Fagnotat

| Til: | Kommunaldirektør byrådsavdeling for byutvikling |
| Fra: | Ragna Fagerli, Byplankontoret |

Sluppenvegen 3, 5, 6, 7 og 9 og Leirfossvegen 5, detaljregulering, offentlig ettersyn

Figur 15: Illustrasjonen viser de foreslåtte høydene i antall etasjer innenfor planområdet. Områdene avmerket med rødt er steder der Byplankontoret mener høydene bør reduseres.

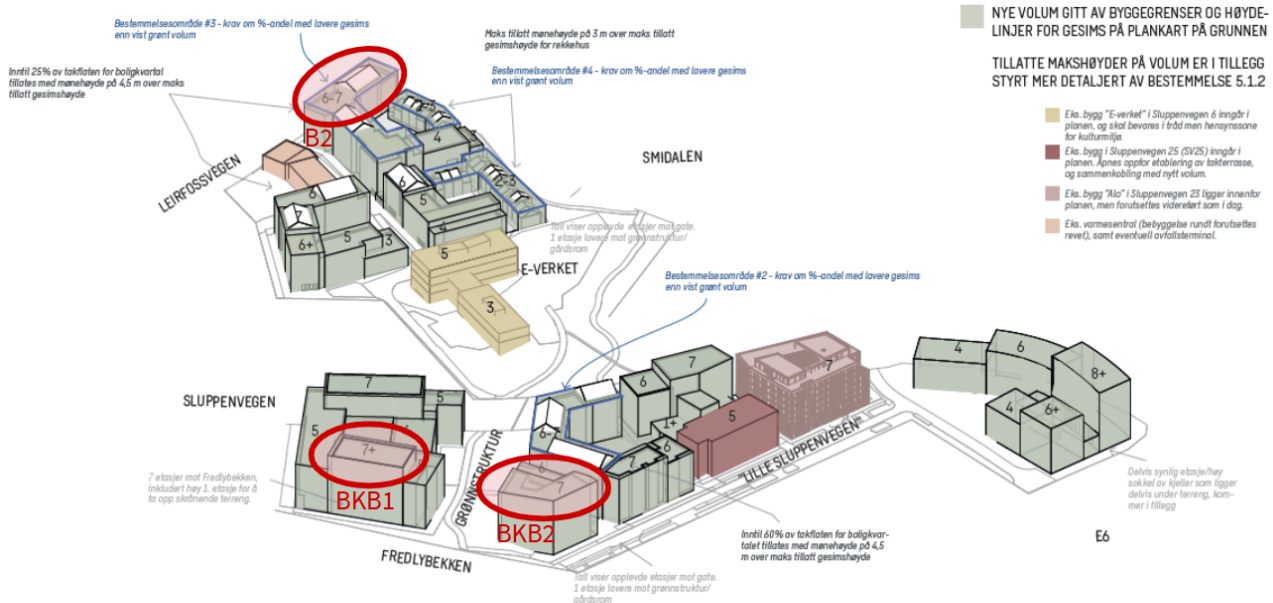
Byplankontoret, Byarkitekten, Byantikvaren og Byggesakskontoret har kommet med innspill til planen og mener dette er for høyt noen steder, se figur 15. Særlig for BKB1 der det foreslås opp til 7 etasjer ut mot Fredlybekkenplanen. Denne bebyggelsen er vist med en gjennomsnittlig etasjehøyde på 4,79 meter, noe som gjør at bebyggelsen blir høy ut mot grøntområdet og vil gå på bekostning av solforhold (se sol og skyggediagram vedlegg 6). Dersom man tar utgangspunkt i en vanlig boligetasje på 3 meter, vil bygget oppleves like høyt som et boligbygg på 11 etasjer. Dette skyldes delvis at det er lagt til rette for en ekstra høy førsteetasje med aktive førsteetasjer, som er et positivt grep, men det utelukker ikke at antall etasjer bør begrenses for å ivareta kvalitetene langs Fredlybekken. Uteromskravene i KDP Sluppen er svært lave, nettopp fordi de forutsetter tilgang til offentlige grøntareal med kvaliteter i umiddelbar nærhet. Når Fredlybekken skyggelegges, i tillegg til å være påvirket av støy fra omkjøringsvegen før kulverten bygges vil det gå på bekostning av utearealene i området, noe som vil tale for at uteromskravene er for lave.

BKB2 grenser også mot Fredlybekken og har 6-7 etasjer ut mot grøntstrukturen, men med en gjennomsnittlig etasjehøyde på 4,14 er denne ikke fullt så problematisk som BKB1. Det er også foreslått 7 etasjer mot nord i tilgrensende plan i B2, noe som vil gå på bekostning av solforhold og muligheten for gode gatesnitt mot den kommende bystrukturen.

Byplankontoret ønsker ikke at man skal utfordre makshøydene i en nylig vedtatt plan, og anbefaler derfor at de høyeste høydene i BKB1, BKB2 og B2 reduseres, samtidig som det vurderes om det er behov for så høye etasjehøyder i kontorbyggene. Det er særlig viktig å ta hensyn til det planlagte grøntdraget langs Fredlybekken slik at dette området kan få gode oppholdskvaliteter, og at høydene ut mot grøntdraget derfor reduseres.

Figur 18: Forslag til overordnet situasjonsplan som viser de to foreslåtte plasseringene av et offentlig torg for Sluppenområdet. Det rosa området er sentrumskjerne i KDP og planavgrensningen for planforslaget er vist med svart

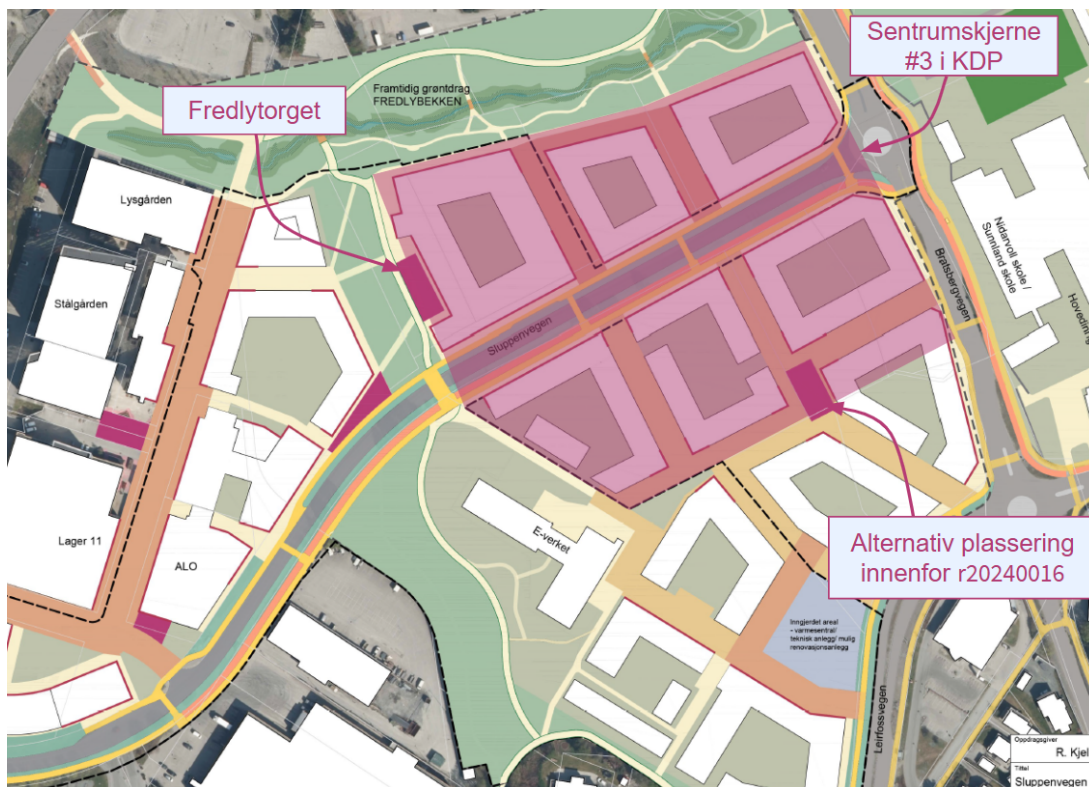
I forslag til overordnet situasjonsplan er det vist to plasseringer av torg og plasser i sentrumskjernen (#3, i lilla farge på figur 18) og det er ikke spesifisert hvilket av disse torgene som skal være offentlig.

Innenfor planavgrensningen, ved BKB1, ligger Fredlytorget. Byplankontoret mener plasseringen med sin nærhet til offentlig grønnstruktur og gode sol- og vindforhold, med et potensielt godt servicetilbud og nært kollektivholdeplasser i Sluppenvegen, kan bli et godt samlende møtested for bydelen. Dette bør sikres som offentlig, og bør bearbeides slik at det er i tråd med kriteriene i kvalitetsprogrammet. Forslagsstiller mener at Fredlytorget bør reguleres som felles og opparbeides som en integrert del av kvartalsbebyggelsen innenfor BKB1. Byplankontoret mener det er fare for at torget kan privatiseres av virksomhetene i BKB1, og at torget ikke vil oppfattes som allment tilgjengelig, selv om det er spesifisert i bestemmelsene at det skal være det. Torget (og felt BKB1) ligger på deponi, og det er usikkerhet knyttet til tidspunkt for opparbeidelse, siden det er rekkefølgekrav for opparbeiding av Fredlybekken, nedre del, for dette feltet.

Det andre torget i den overordnede situasjonsplanen ligger nord for Sluplunden, utenfor planavgrensningen, i delområde 7. Dette torget er plassert innenfor planavgrensningen til tilgrensende planforslag for Bratsbergvegen 23, 25 og 27 og Sluppenvegen 2 som er under utarbeidelse (r20240016). Denne plasseringen ligger nært opp mot hoveddelen av boligene i KDP Sluppen, innenfor sentrumskjernen, relativt skjermet for støy og nært Nidarvoll skole. Dette torget har også sine usikkerheter med tanke på opparbeiding, da det ligger innenfor en annen plan, og det vil ligge inntil det som i dag er trafikkstasjonen (Sluppenvegen 4), der det foreløpig ikke er innsendt planer om transformasjon. Selv om denne plasseringen har noen positive kvaliteter vurderer Byplankontoret at Fredlytorget, med sin nærhet til offentlig grønnstruktur, Fredlybekken, kollektivholdeplasser og godt servicetilbud, vil være den beste plasseringen av et offentlig samlende torg for bydelen innenfor #3.

Figur 22: Snitt som viser Sluppenvegen med hvilke deler av Sluppenvegen som er sikret gjennom rekkefølgekrav. Se figur 21 for plantegning som viser dette for hele Sluppenvegen.

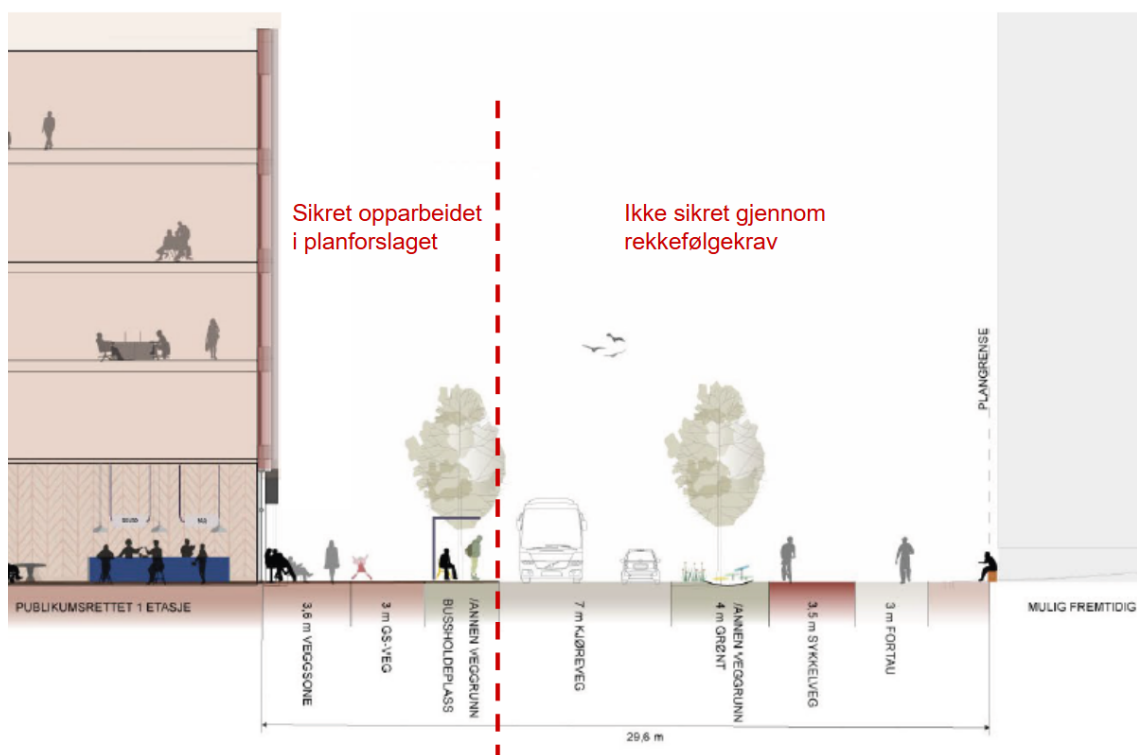
KDP er vedtatt med rekkefølgekrav som er nødvendige for å opparbeide et sammenhengende transportnett som skal bidra til miljøvennlige reiser og minst mulig biltrafikk. I lys av størrelsen på denne planen, og utnyttelsen den åpner for, anser vi dette som nødvendig infrastruktur for områdene. Alternativet er at Sluppenvegen forblir uten gode gang-, sykkel- og kollektivløsninger, uten beplantning og gode oppholds-kvaliteter i uoverskuelig framtid, og uten infrastrukturen som er helt nødvendig i transformasjonen av Sluppenområdet. Den midlertidige perioden kan potensielt bli veldig lang, og barn kan risikere å måtte gå hele skoleløpet på en infrastruktur preget av midlertidige løsninger.

Forslagsstiller mener at Sluppenvegen bør opparbeides i takt med eiendommene langs veien, og har levert et notat (vedlegg 22) om midlertidige forbedringer av Sluppenvegen. Byplankontoret anser gjennomføring av Sluppenvegen som løsbart og viktig for at området skal kunne fungere før transformasjonen fullføres etter svært mange år. Det er noen avkjørsler der man trolig må akseptere midlertidige løsninger, men i hovedsak bør Sluppenvegen opparbeides i tråd med kvalitetsprogrammet for Sluppen og planen her.

Byplankontoret anbefaler at rekkefølgekravet om Sluppenvegen videreføres i denne planen, og i alle påfølgende planer innenfor delområde 3, 4 og 7, og foreslår et vedtakspunkt om å ta inn rekkefølgekravet.

Figur 23 viser overgangen fra utforming med sykkelveg med fortau til blandet gang- og sykkelssystem vest i planområdet, ned mot eksisterende kulvert under E6.

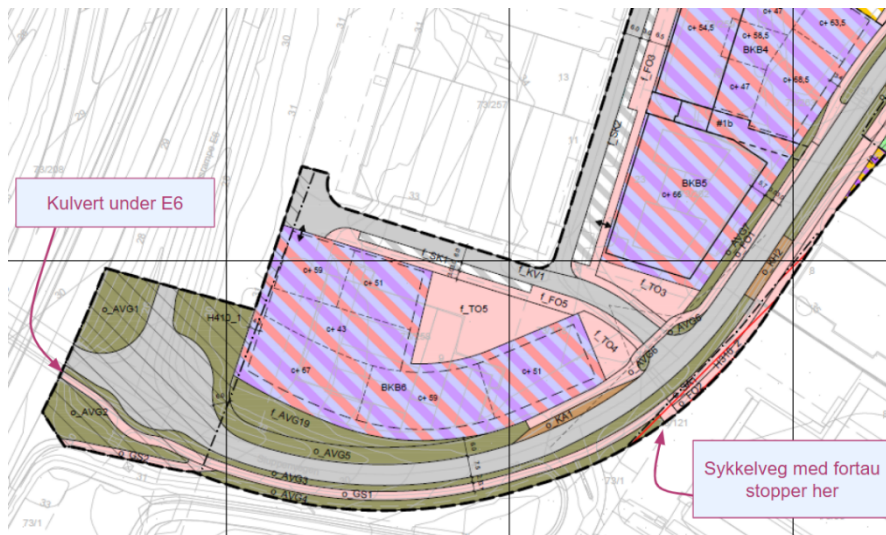
I planforslaget er det tegnet separert sykkelveg med fortau langs sørsiden av Sluppenvegen, frem til ca. krysset med Lille Sluppenvegen (f_KV1). Videre vestover er det tegnet blandet gang- og sykkelveg mot kulverten under E6. I dagens situasjon er det gang- og sykkelveg gjennom kulverten. Byplankontoret er enig med forslagsstiller i at fremtidig utvidelse til sykkelveg med fortau i E6-kulverten bør utsettes til kulverten skal bygges om, og at det i mellomtiden er hensiktsmessig å legge et systemskifte for sykkel omtrent ved kryssområdet ved Lille Sluppenvegen, slik at det ikke er systemskifte der det sykles i stor fart helt nede ved den trange og mørke kulverten.

Likevel mener Byplankontoret at fremtidig situasjon med sykkelveg med fortau fram til kulverten må reguleres inn i plankartet. Årsaken er at det kan ha konsekvenser for høyder og terrengtilpasning, og dermed arealbeslag i forbindelse med opparbeidelse av Sluppenvegen. Det er viktig at det reguleres en løsning som sikrer gjennomførbarhet for fremtidssituasjonen.

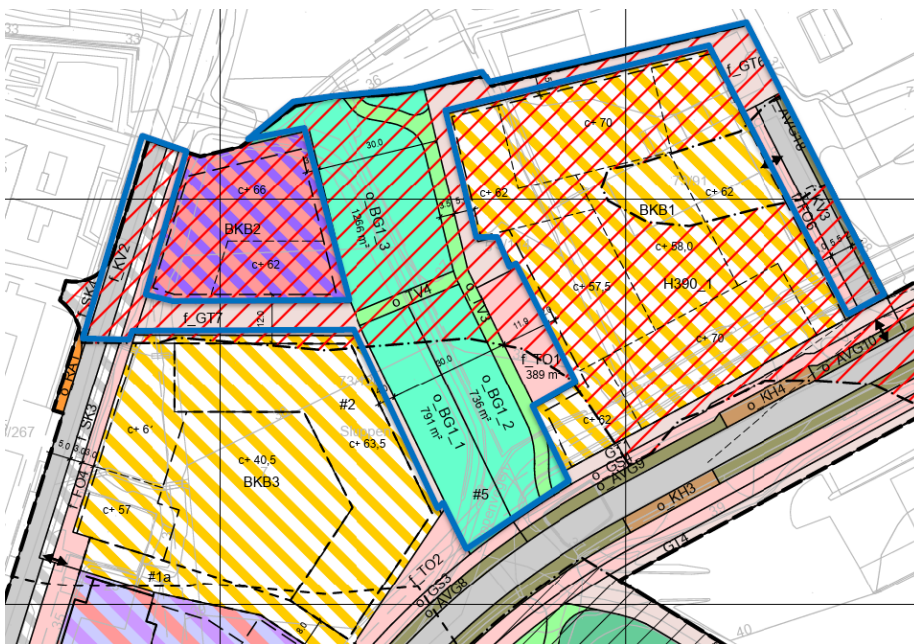
Det mangler også rekkefølgekrav om opparbeidelse av krysningspunkt over Leirfossvegen øst for B1. Det er et opphøyd gangfelt der i dag, men det vil bli være behov for tilpasninger når bussholdeplassen flyttes og grøntrabatten istandsettes, derfor anbefaler Byplankontoret at også dette tas inn som et rekkefølgekrav i planen.

Det er også påpekt at det mangler åpning i midtdeler i Leirfossvegen der den nye avkjørselen plasseres. Dette må reguleres inn i plankartet og sikres med rekkefølgekrav. Det er enighet med forslagsstiller om at dette gjøres til sluttbehandling.
